Verslag huishoudelijke elektrische installatie op laagspanning en zeer lage spanning

Referentie: **011-20260805-04**	Datum controle: **05/08/2026**
Keurder: **011**

Eigenaar:	[redacted]	EAN-code:	**Onbekend**
Adres installatie:	**Ploegsteertplein 13, 2600 - Antwerpen**	Nummer teller(s):	**4285431**
		Distributienetbeheerder installatie:	**Fluvius**

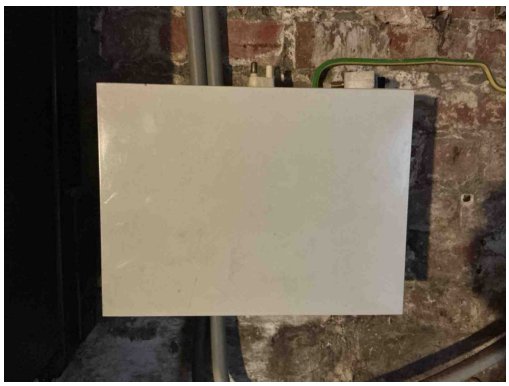
T21 - Het elektrisch materieel is niet geplaats volgens de voorschriften van de fabrikant/ regels van goed vakmanschap . (Boek 1: 1.4.1.3)
Opmerking: Oa ophangvijzen bord 1

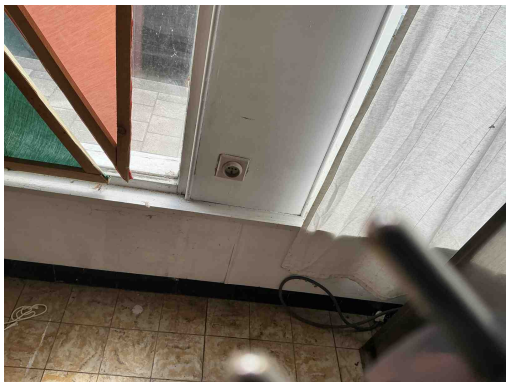
T11 - De contactdozen waarvan de toegekende stroomsterkte maximaal 16A en de toegekende spanning maximaal 250V bedraagt en niet bedoeld zijn voor de voeding van een of meerdere verbruikstoestellen voor een specifiek doel en niet geplaatst zijn in of op schakel- en verdeelborden, beschikken niet of IPXX-D (incl. gemeenschappelijke delen residentieel geheel) (Boek 1: 4.2.2.3/5.3.5.2).
Opmerking: Oa woonkamer , hal, slaapkamers, algemeen, ...

A20 - Er bevindt zich een contactdoos zonder beschermingsgeleider in de elektrische installatie. Deze is niet geplaatst achter een differentieelstroombeschermingsinrichting met grote (max. 30mA) of zeer grote (max. 10mA)gevoeligheid.
Opmerking: Oa hal, slaapkamers, woonkamer, algemeen, ...

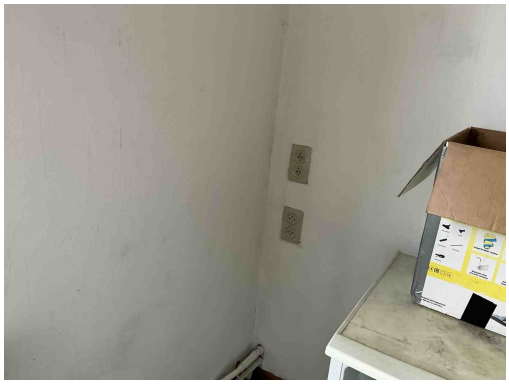
T11 - De contactdozen waarvan de toegekende stroomsterkte maximaal 16A en de toegekende spanning maximaal 250V bedraagt en niet bedoeld zijn voor de voeding van een of meerdere verbruikstoestellen voor een specifiek doel en niet geplaatst zijn in of op schakel- en verdeelborden, beschikken niet of IPXX-D (incl. gemeenschappelijke delen residentieel geheel) (Boek 1: 4.2.2.3/5.3.5.2).
Opmerking: Oa woonkamer , hal, slaapkamers, algemeen, ...

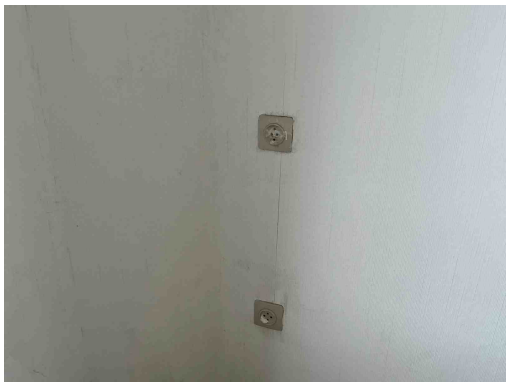
T11 - De contactdozen waarvan de toegekende stroomsterkte maximaal 16A en de toegekende spanning maximaal 250V bedraagt en niet bedoeld zijn voor de voeding van een of meerdere verbruikstoestellen voor een specifiek doel en niet geplaatst zijn in of op schakel- en verdeelborden, beschikken niet of IPXX-D (incl. gemeenschappelijke delen residentieel geheel) (Boek 1: 4.2.2.3/5.3.5.2).
Opmerking: Oa woonkamer , hal, slaapkamers, algemeen, ...

A20 - Er bevindt zich een contactdoos zonder beschermingsgeleider in de elektrische installatie. Deze is niet geplaatst achter een differentieelstroombeschermingsinrichting met grote (max. 30mA) of zeer grote (max. 10mA)gevoeligheid.
Opmerking: Oa hal, slaapkamers, woonkamer, algemeen, ...

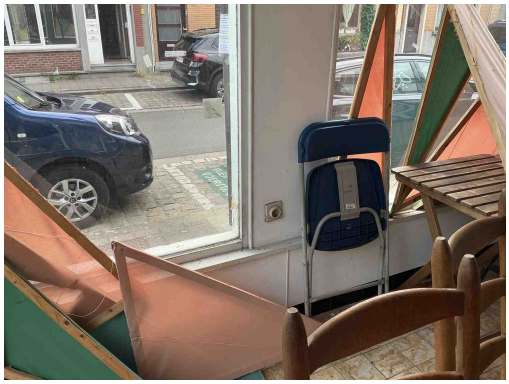
T11 - De contactdozen waarvan de toegekende stroomsterkte maximaal 16A en de toegekende spanning maximaal 250V bedraagt en niet bedoeld zijn voor de voeding van een of meerdere verbruikstoestellen voor een specifiek doel en niet geplaatst zijn in of op schakel- en verdeelborden, beschikken niet of IPXX-D (incl. gemeenschappelijke delen residentieel geheel) (Boek 1: 4.2.2.3/5.3.5.2).
Opmerking: Oa woonkamer , hal, slaapkamers, algemeen, ...

A20 - Er bevindt zich een contactdoos zonder beschermingsgeleider in de elektrische installatie. Deze is niet geplaatst achter een differentieelstroombeschermingsinrichting met grote (max. 30mA) of zeer grote (max. 10mA)gevoeligheid.
Opmerking: Oa hal, slaapkamers, woonkamer, algemeen, ...

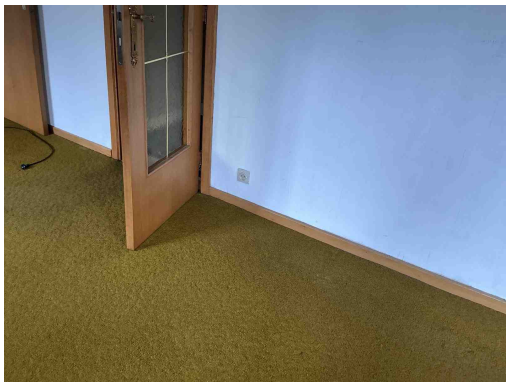
T11 - De contactdozen waarvan de toegekende stroomsterkte maximaal 16A en de toegekende spanning maximaal 250V bedraagt en niet bedoeld zijn voor de voeding van een of meerdere verbruikstoestellen voor een specifiek doel en niet geplaatst zijn in of op schakel- en verdeelborden, beschikken niet of IPXX-D (incl. gemeenschappelijke delen residentieel geheel) (Boek 1: 4.2.2.3/5.3.5.2).
Opmerking: Oa woonkamer , hal, slaapkamers, algemeen, ...

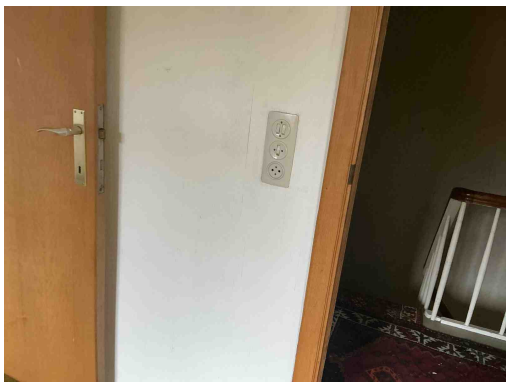
T11 - De contactdozen waarvan de toegekende stroomsterkte maximaal 16A en de toegekende spanning maximaal 250V bedraagt en niet bedoeld zijn voor de voeding van een of meerdere verbruikstoestellen voor een specifiek doel en niet geplaatst zijn in of op schakel- en verdeelborden, beschikken niet of IPXX-D (incl. gemeenschappelijke delen residentieel geheel) (Boek 1: 4.2.2.3/5.3.5.2).
Opmerking: Oa woonkamer , hal, slaapkamers, algemeen, ...

A20 - Er bevindt zich een contactdoos zonder beschermingsgeleider in de elektrische installatie. Deze is niet geplaatst achter een differentieelstroombeschermingsinrichting met grote (max. 30mA) of zeer grote (max. 10mA)gevoeligheid.
Opmerking: Oa hal, slaapkamers, woonkamer, algemeen, ...

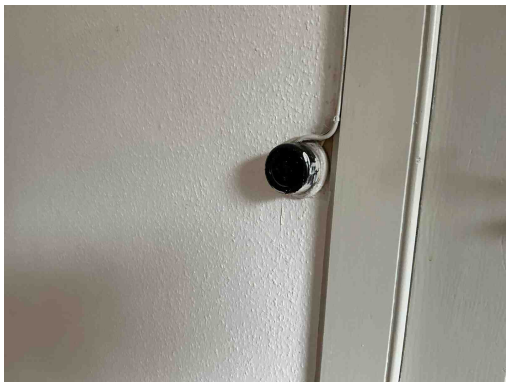
T11 - De contactdozen waarvan de toegekende stroomsterkte maximaal 16A en de toegekende spanning maximaal 250V bedraagt en niet bedoeld zijn voor de voeding van een of meerdere verbruikstoestellen voor een specifiek doel en niet geplaatst zijn in of op schakel- en verdeelborden, beschikken niet of IPXX-D (incl. gemeenschappelijke delen residentieel geheel) (Boek 1: 4.2.2.3/5.3.5.2).
Opmerking: Oa woonkamer , hal, slaapkamers, algemeen, ...

A20 - Er bevindt zich een contactdoos zonder beschermingsgeleider in de elektrische installatie. Deze is niet geplaatst achter een differentieelstroombeschermingsinrichting met grote (max. 30mA) of zeer grote (max. 10mA)gevoeligheid.
Opmerking: Oa hal, slaapkamers, woonkamer, algemeen, ...

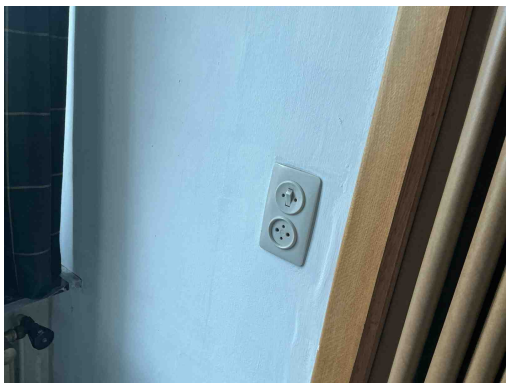
T11 - De contactdozen waarvan de toegekende stroomsterkte maximaal 16A en de toegekende spanning maximaal 250V bedraagt en niet bedoeld zijn voor de voeding van een of meerdere verbruikstoestellen voor een specifiek doel en niet geplaatst zijn in of op schakel- en verdeelborden, beschikken niet of IPXX-D (incl. gemeenschappelijke delen residentieel geheel) (Boek 1: 4.2.2.3/5.3.5.2).
Opmerking: Oa woonkamer , hal, slaapkamers, algemeen, ...

T13 - Opbouwcontactdozen en/of -schakelaars zonder achterplaatje mogen niet rechtstreeks op een brandbare ondergrond bevestigd worden (Boek 1: 4.3.3.5).
Opmerking: Oa woonkamer , slaapkamers, zolder, ...

A20 - Er bevindt zich een contactdoos zonder beschermingsgeleider in de elektrische installatie. Deze is niet geplaatst achter een differentieelstroombeschermingsinrichting met grote (max. 30mA) of zeer grote (max. 10mA)gevoeligheid.
Opmerking: Oa hal, slaapkamers, woonkamer, algemeen, ...

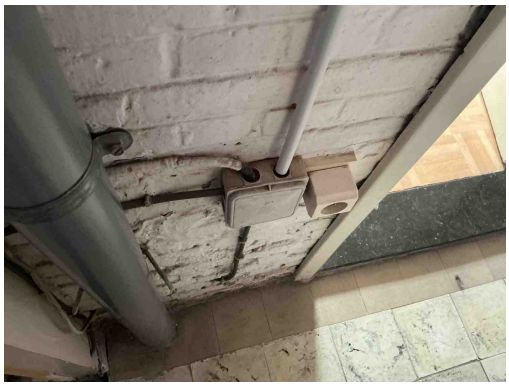
T11 - De contactdozen waarvan de toegekende stroomsterkte maximaal 16A en de toegekende spanning maximaal 250V bedraagt en niet bedoeld zijn voor de voeding van een of meerdere verbruikstoestellen voor een specifiek doel en niet geplaatst zijn in of op schakel- en verdeelborden, beschikken niet of IPXX-D (incl. gemeenschappelijke delen residentieel geheel) (Boek 1: 4.2.2.3/5.3.5.2).
Opmerking: Oa woonkamer , hal, slaapkamers, algemeen, ...

A20 - Er bevindt zich een contactdoos zonder beschermingsgeleider in de elektrische installatie. Deze is niet geplaatst achter een differentieelstroombeschermingsinrichting met grote (max. 30mA) of zeer grote (max. 10mA)gevoeligheid.
Opmerking: Oa hal, slaapkamers, woonkamer, algemeen, ...

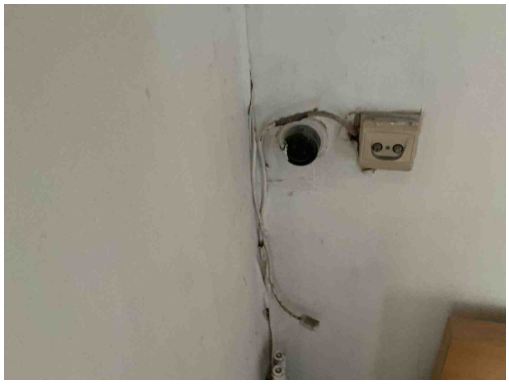
T10 - Bepaalde contactdozen en/of schakelaars zijn niet degelijk bevestigd (Boek 1: 1.4.1.3).
Opmerking: Oa woonkamer , badkamer

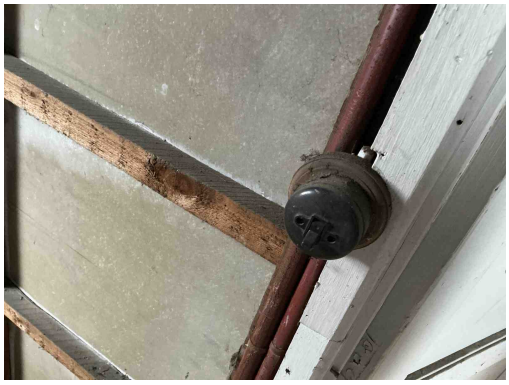
T13 - Opbouwcontactdozen en/of -schakelaars zonder achterplaatje mogen niet rechtstreeks op een brandbare ondergrond bevestigd worden (Boek 1: 4.3.3.5).
Opmerking: Oa woonkamer , slaapkamers, zolder, ...

A20 - Er bevindt zich een contactdoos zonder beschermingsgeleider in de elektrische installatie. Deze is niet geplaatst achter een differentieelstroombeschermingsinrichting met grote (max. 30mA) of zeer grote (max. 10mA)gevoeligheid.
Opmerking: Oa hal, slaapkamers, woonkamer, algemeen, ...

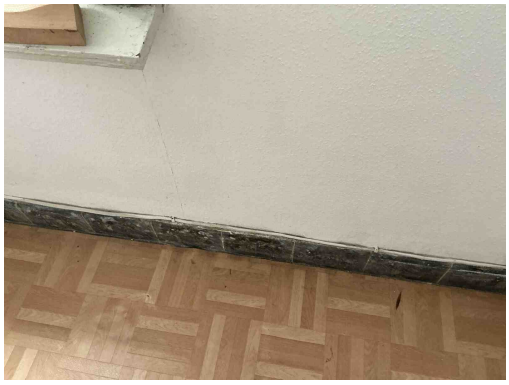
C38 - Het gebruikte kabeltype (snoerkabel) voldoet niet aan de specificaties die van toepassing zijn op voedingsleidingen voor vaste installatie (Boek 1: 1.4.2.1, 5.2.6.2).
Opmerking: Oa woonkamer , slaapkamer

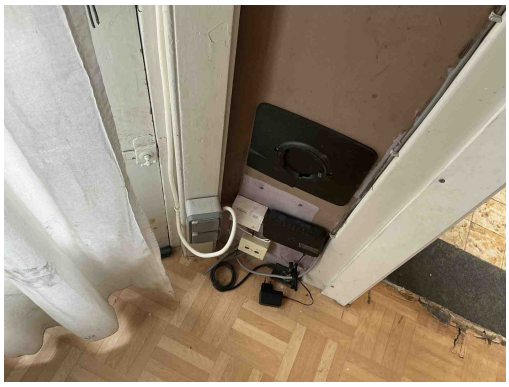
C38 - Het gebruikte kabeltype (snoerkabel) voldoet niet aan de specificaties die van toepassing zijn op voedingsleidingen voor vaste installatie (Boek 1: 1.4.2.1, 5.2.6.2).
Opmerking: Oa woonkamer , slaapkamer

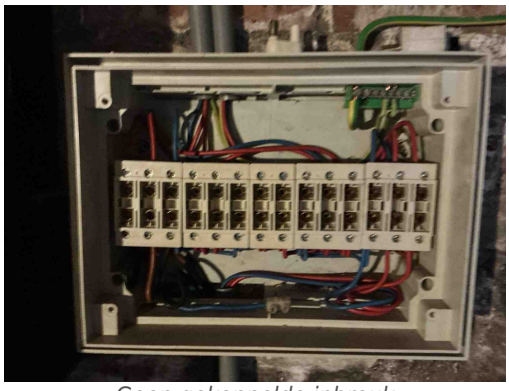
A16 - Er is geen continuïteit van de beschermingsgeleider van de contactdoos (Boek 1: 5.4.3.4).
Opmerking: Oa slaapkamer
